改善箇所説明図

不具合発生箇所

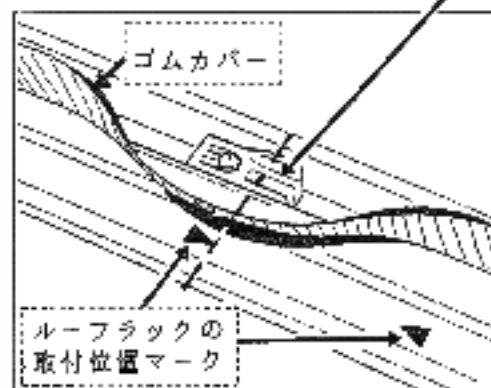
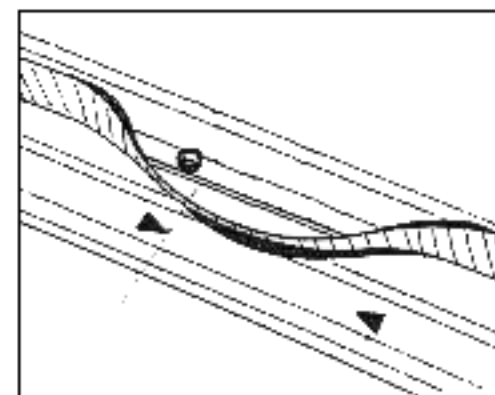
ルーフラック取付ガイドのプラスチッククリップのうち、車両前側のものが不適切な位置に取付けられているものがあり、その位置に取付けた場合には、ルーフラックの取付部が緩み、外れるおそれがある。

プラスチッククリップがルーフラック取付位置に不適切に装着されている。

全車両、当該クリップの位置を確認し、不適切な位置に取付けられているクリップは、必ず取り外す。
